## ENQUETE PUBLIQUE UNIQUE

Au projet d'élaboration du Plan Local d'Urbanisme Intercommunal (PLUi), à l'abrogation de 6 cartes communales et à l'élaboration du zonage d'assainissement sur le territoire de la communauté de communes Terres de Bresse

## RAPPORT DE LA COMMISSION D'ENQUETE

**RD 5 WEB OUROUX-SUR-SAONE doublon en RD28**

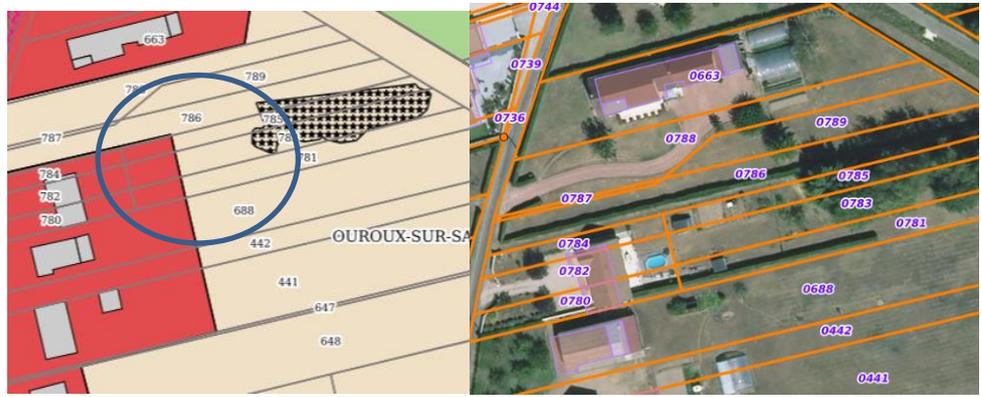
Observation :  
Nous sommes propriétaires des parcelles numéros 781/783/785/786/789 situées au 10, chemin de platière à Ouroux sur Saône. Nous avons construit une maison individuelle avec aussi un projet de garage dont le permis a été déposé sur un terrain constructible.  
La zone constructible a changé avec le nouveau PLUi et nous demandons à garder notre terrain en zone UB sur laquelle notre maison a été construite et l'apparition de notre projet (maison -garage) sur le nouveau plan PLUi.

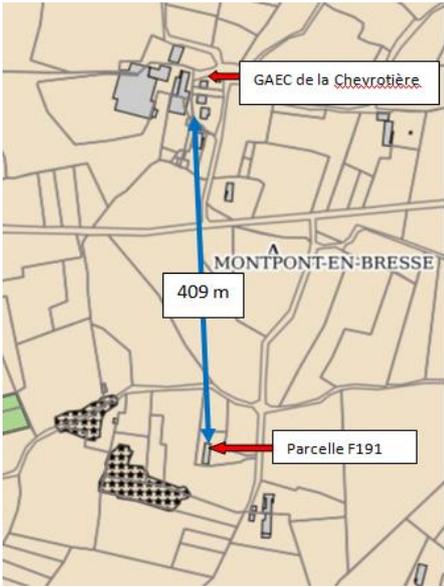
<b>RD 29 WEB BAUDRIERES</b>	
NOM : PERRIAU Eric et Alexandra	Thématique : 04
<p>Observation :</p> <p>Dans le cadre du projet de Plui, nous vous informons que notre parcelle cadastrée ZT 62 est classée en totalité en zone AS (Agricole Stricte).</p> <p>Afin de pouvoir réaliser plusieurs projets : agrandissement mesurée de la maison et construction d'un garage dans un rayon de 30 mètres par rapport à l'habitation principale, nous demandons par la présente <u>le classement d'une partie de notre parcelle en zone A.</u></p>

**RD 118 WEB LA GENETE**

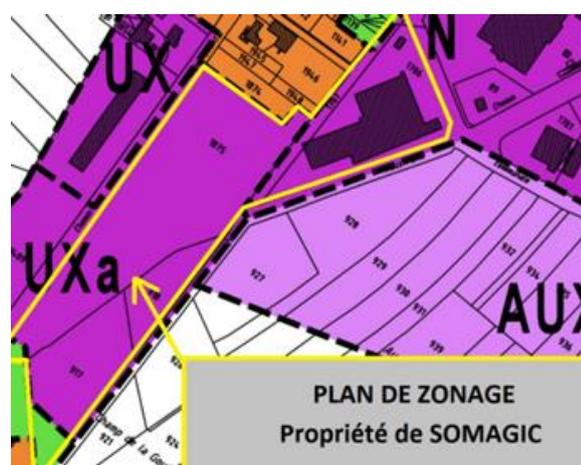
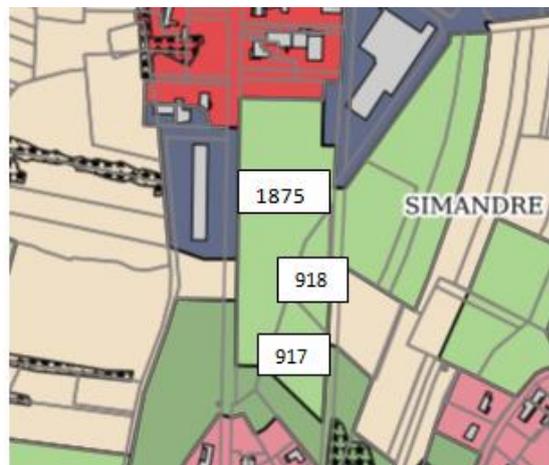
NOM : SOMAGIC Monsieur TETU Directeur | Thématique : 07

**Réponse collectivité : avis favorable : il s'agit d'erreurs de dessin**

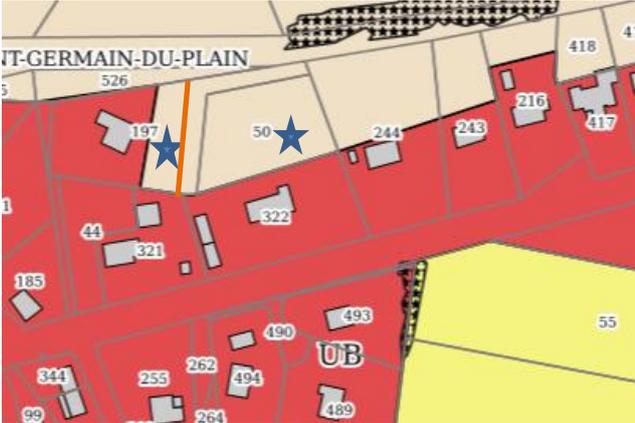
**Réponse collectivité** : avis défavorable  
 parcelles isolées en zone A ou N, proches ou limitrophes à des zones UBnd.

**Avis CE :** la limite de la zone UBnd correspond à la limite de la zone rouge du PPRI. C'est la raison pour laquelle, la totalité de la parcelle 162 ne peut être incluse dans la zone UBnd.

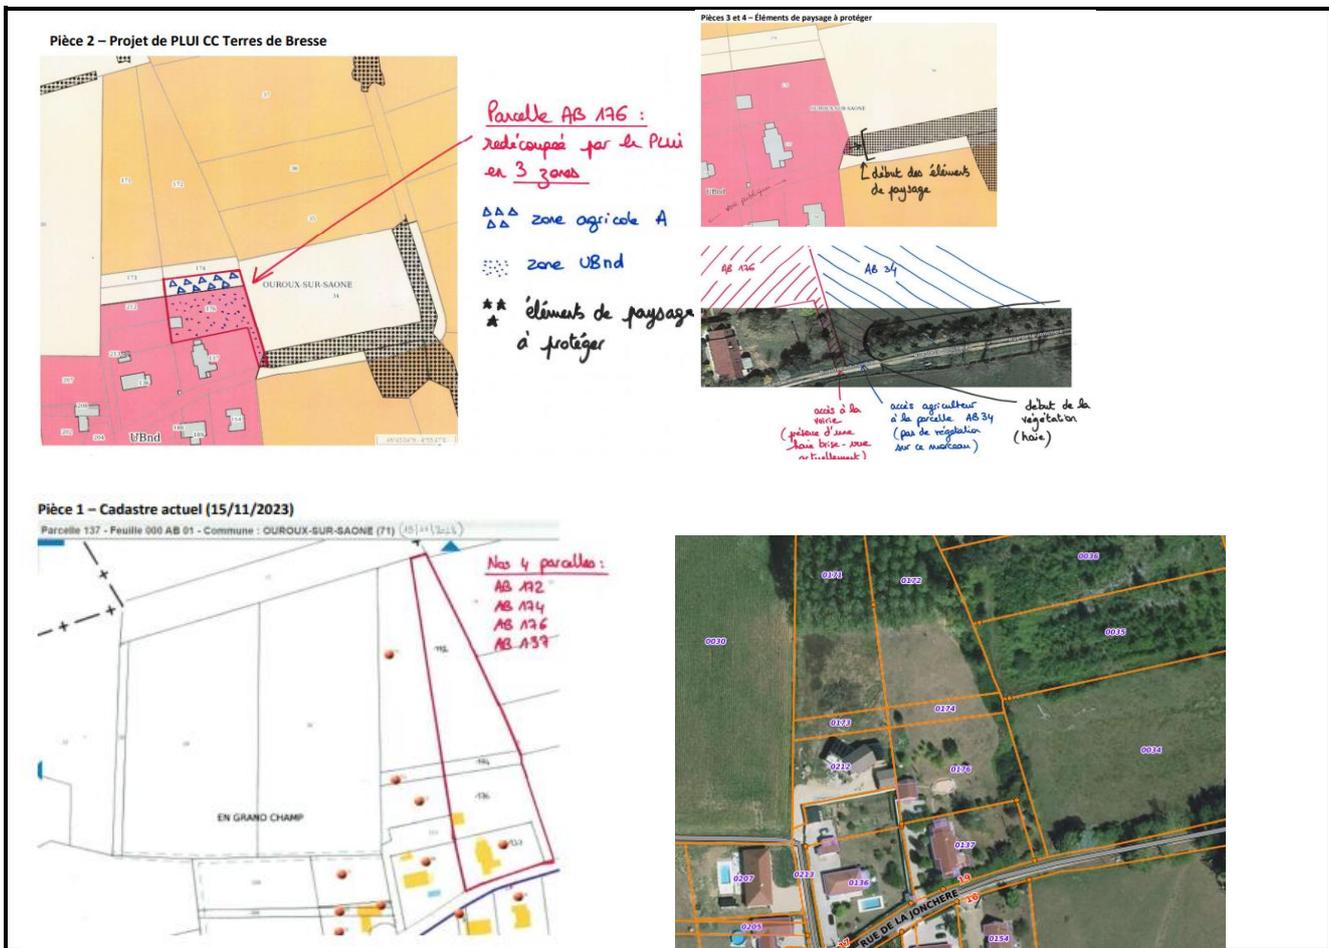
<b>RD 221 WEB OUROUX-SUR-SAONE</b>	
NOM : GHYS Julien	Thématique : 02, 03
<p>Observation :</p> <p>Nous sommes propriétaires de 4 parcelles contiguës sises 19 rue de la Jonchère à Ouroux-sur-Saône (voir cadastre actuel - Pièce 1 en annexe) : - AB 137 sur laquelle est construite notre habitation - AB 176 sur laquelle est construite notre garage - AB 174 - AB 172</p> <p>Préalablement à l'acquisition de ces parcelles (fin juillet 2019), nous nous étions assuré auprès de la mairie que la parcelle AB 176, reliée à la voie publique, était bien constructible afin de pouvoir réaliser dans les années à venir un projet de construction d'une maison d'habitation de 150 m2 environ pour mes parents en perte d'autonomie. A ce titre, nous avons déposé une demande de certificat d'urbanisme d'information, lequel nous a été délivré le 23/07/2019, précisant que les parcelles AB 137, AB 176 et une partie de AB 174 se trouvaient bien en zone urbanisée NB ayant pour fonction principale l'habitat.</p> <p>Dans la continuité, et une fois la propriété en notre possession, nous avons demandé et obtenu 2 certificats d'urbanisme en date des 07/10/2019 et 08/10/2021 avec avis conforme de la Préfecture et du Maire de la commune pour la construction d'une maison d'habitation sur la parcelle AB 176. Ces certificats d'urbanisme attestent que ladite parcelle se trouve dans une zone urbanisée et est desservie par les équipements d'eau potable, d'électricité, d'assainissement collectif et de voirie.</p> <p>Or, à la lecture du projet de PLUI de la Communauté de commune Terres de Bresse, nous constatons que la parcelle AB 176 a été redécoupée en 3 zonages différents (voir Pièce 2 en annexe), ce qui compromet notre projet de construction et contredit les certificats d'urbanisme que nous avons obtenus : - une partie a été classée en zone UBnd ; - une autre partie en A - zone agricole ; - une dernière partie en zone « éléments de paysage à protéger » - (zonage à revoir dans le cadre du PLUI car erroné et incohérent – voir Pièces 3 et 4 en annexe).</p> <p>Que la zone constructible de notre parcelle soit réduite, c'est une chose, mais nous ne pouvons accepter que toute construction qui consisterait en une nouvelle habitation soit désormais impossible. Cela nous obligerait à renoncer à un projet familial pour lequel ma famille et moi-même économisons depuis plusieurs années et qui était le principal motif d'acquisition des parcelles précitées : nous n'aurions jamais acheté lesdites parcelles si nous n'avions pu y réaliser une nouvelle habitation pour mes parents.</p> <p>Par ailleurs, il nous semble important de souligner que sur les parcelles AB 212 et AB 213, voisines à notre propriété et dont la configuration est semblable à notre parcelle AB 176, notre voisin a pu obtenir les autorisations d'urbanisme nécessaires pour faire récemment construire une maison d'habitation et un garage.</p> <p>Ces constructions ont d'ailleurs été omises dans le projet de PLUI, lequel les place en partie, de manière tout à fait incohérente, en zone agricole... Aussi, compte tenu du fait que notre parcelle AB 176 est située en zone urbaine (UB), qu'elle est desservie pas tous les équipements nécessaires à la construction d'une maison d'habitation, que 2 certificats d'urbanisme nous ont été délivrés pour notre projet de construction, que nos voisins possédant une parcelle équivalente à la nôtre ont pu construire, nous demandons à ce que la parcelle AB 176 conserve sa destination « habitation » initiale.</p>

**Complément (PPA, délib...)** : RAS
